福島第二原子力発電所

新耐震指針に照らした耐震安全性評価（中間報告） —建物・構築物— （コメント回答）

平成21年7月15日
東京電力株式会社

図3-4 地盤の最大応答加速度分布

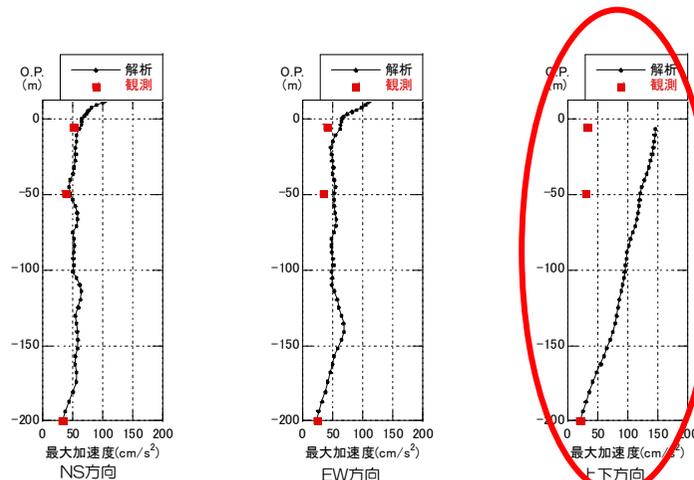
上下方向の入力動評価について、この結果では妥当な評価結果とは言えない。また、データ数が少ないためもっと充実させるべき。

NS方向、EW方向とも観測波の最大応答にほぼ対応、上下方向は保守的な値となる
 →耐震安全性評価に用いる入力地震動の算定に際し、妥当なことを確認した

図②-1 「敷地ごとに震源を特定して策定する地震動」の設計用応答スペクトルと敷地における地震動の一様ハザードスペクトルの比較 (福島第二、水平方向)

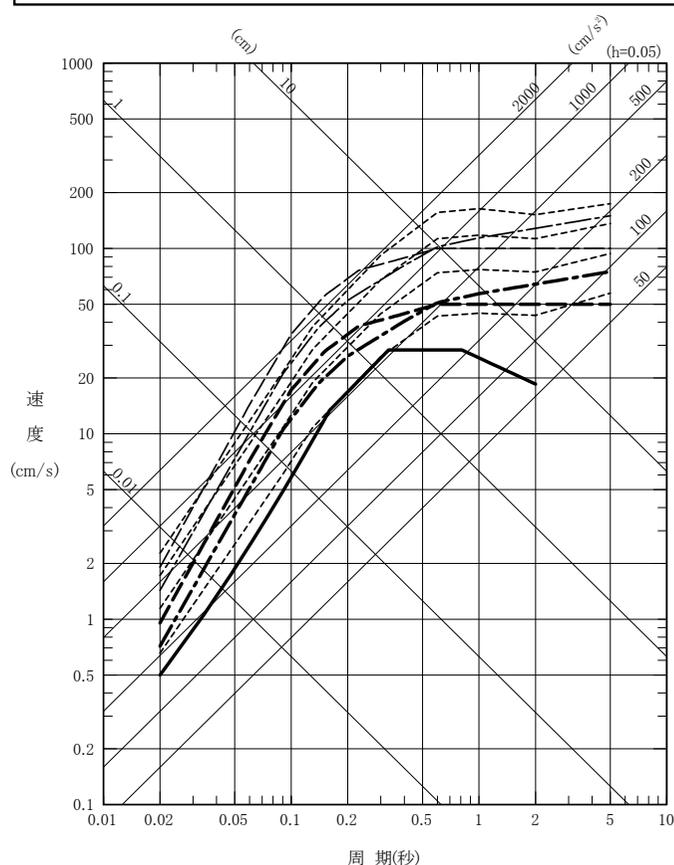
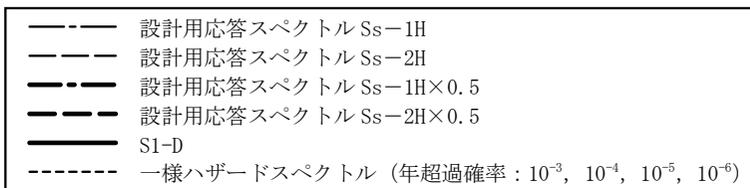
- 敷地ごとに震源を特定して策定する地震動と、震源を特定せず策定する地震動とで、異なる一様ハザードスペクトルとの比較をしているが、一様ハザードスペクトルは敷地ごとにひとつ求まるものではないのか。
- この図に示されているS1-Dは、他のスペクトルと同じくターゲットスペクトルで記載すべきではないか。

敷地ごとに震源を特定して策定する地震動については、日本原子力学会(2007)の方法に基づき試算した敷地における地震動の一樣ハザードスペクトルと比較しているが、震源を特定せず策定する地震動については、同方法に基づき試算した敷地における内陸地殻内地震の領域震源モデルによる地震動の一樣ハザードスペクトルと比較している。

したがって、震源を特定せず策定する地震動に対する一樣ハザードスペクトルは、内陸地殻内における震源断層を対象としたものである必要がある。このため、本検討においては、内陸地殻内地震の領域震源モデルによる地震動の一樣ハザードスペクトルと比較している(図②-1, 図②-2)。
